□ OCTROI DU PERMIS D'URBANISME □

N° : **PU.2020/010**

Construction de 11 logements

Rue de la Sucrierie à 4450 Juprelle

1. Voirie

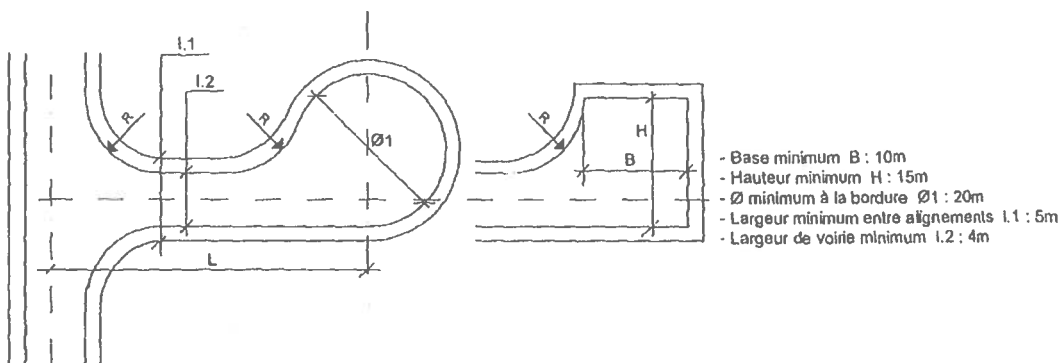
La voirie à créer doit présenter une largeur minimum de 4 mètres, et tenir compte des rayons de braquage minimaux :

- 11 mètres en courbe intérieure,
- 15 mètres en courbe extérieure.

Aux extrémités des culs de sac, une aire de rebroussement sera créée, cette aire de manœuvre sera conforme aux prescriptions suivantes :

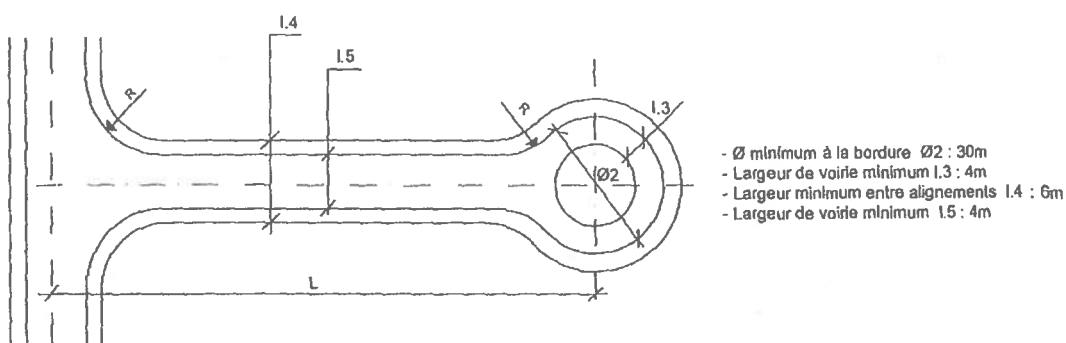
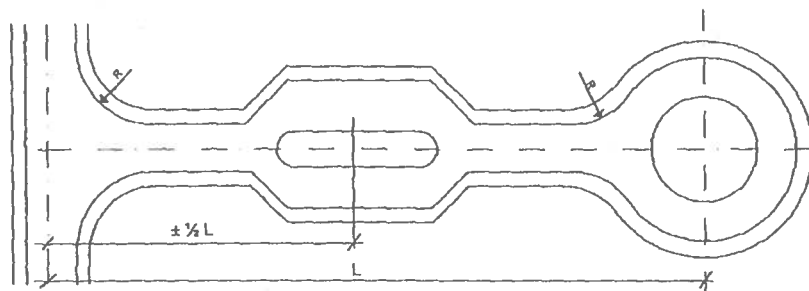
TYPE 1 pour $L \leq 100m$

TYPE 2 pour L compris entre 100m et 250m.

TYPE 3 pour $L > 250m$.

- Voir caractéristiques des voiries TYPES 2.

En ce qui concerne la configuration du type d'aire de rebroussement qui figure sur les plans, notre service n'a pas de remarque particulière à émettre à ce sujet, car celui-ci permettra à nos véhicules d'intervention de faire un demi-tour dans les plus brefs délais.
